Oggetto: SOCIETA' AGRICOLA GRUPPO CIEMME S.S. - VALUTAZIONE DI IMPATTO AMBIENTALE AI SENSI DEGLI ARTT. 23 E 27 BIS DEL D.LGS. 152/06 E S.M.I. Progetto: "Ristrutturazione del centro zootecnico per suini nella fase di riproduzione", Comune di San Pietro Mosezzo, località tenuta Cornelia. Proponente: Società Agricola Gruppo CIEMME S.S. Esame integrazioni settembre 2024. Trasmissione contributo tecnico-scientifico.

CONTRIBUTO TECNICO-SCIENTIFICO

**Progetto: “Ristrutturazione del centro zootecnico per suini nella fase di riproduzione”,
 Comune di San Pietro Mosezzo, località tenuta Cornelia.**

Fig. 5: Collocazione delle sorgenti sonore (Valutazione previsionale impatto acustico, pag. 8)

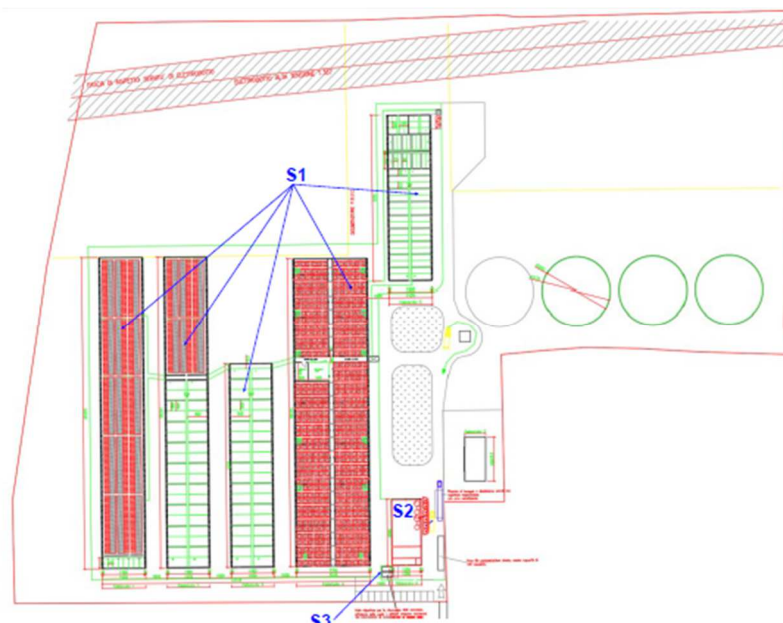
Viene previsto che le tre tipologie di sorgenti saranno attive, in maniera discontinua, in periodo di riferimento diurno e notturno.

Alla luce di quanto sopra esposto, non si rilevano criticità in merito all'impatto acustico degli interventi in progetto nel rispetto di quanto segue:

- Le sorgenti sonore dovranno essere conformi a quanto riportato al paragrafo 1.3 del documento presentato.
- I portoni dei capannoni di stabulazione dovranno essere normalmente mantenuti chiusi e verranno aperti esclusivamente per le operazioni di controllo e spostamento dei capi; al contrario i serramenti sui lati lunghi saranno invece sempre aperti nelle condizioni di gestione a regime.
- Ad impianti installati e a regime dovranno essere effettuati dei rilievi fonometrici tesi a verificare il rispetto dei limiti stabiliti dal DPCM 14/11/1997. Qualora si riscontrassero dei superamenti dovranno essere tempestivamente attuati interventi di bonifica acustica.
- Occorre richiedere opportuna autorizzazione in deroga per la fase di realizzazione dell'opera, così come previsto dalla L.R 52/2000.
